Keuringsverslag van een elektrische laagspanning- en zeer lage spanningsinstallatie

NIET CONFORM

Straatnaam Bessemerstraat
Huisnummer 12
Busnummer 2
Postcode 3620
Gemeente Lanaken
Land België

Controlebezoek van een huishoudelijke installatie volgens (KB 08/09/2019) - AREI Boek 1- 6.5. en 4.2.4.3.

Afbeelding schakel- en verdeelbord:

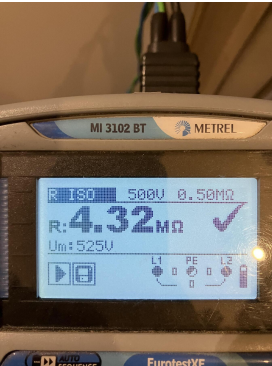
- I5.10 Niet gebruikte invoeringen van het verdeelbord zijn niet correct of onvoldoende afgedicht. (Boek 1 Afdeling 5.1.4. en 4.2.2.3.)
- I7.01 De nominale stroomsterkte van de beveiliging dient aangepast te worden aan de toelaatbare stroomsterkte van de stroomafwaarts geïnstalleerde leiding en/of verbruiker. (Boek 1 Afdeling 4.4.1.) Automaat 20A bekabelen met minstens 2,5mm

I: verschillende secties draden onder 1 zelfde aansluitklem automaat.
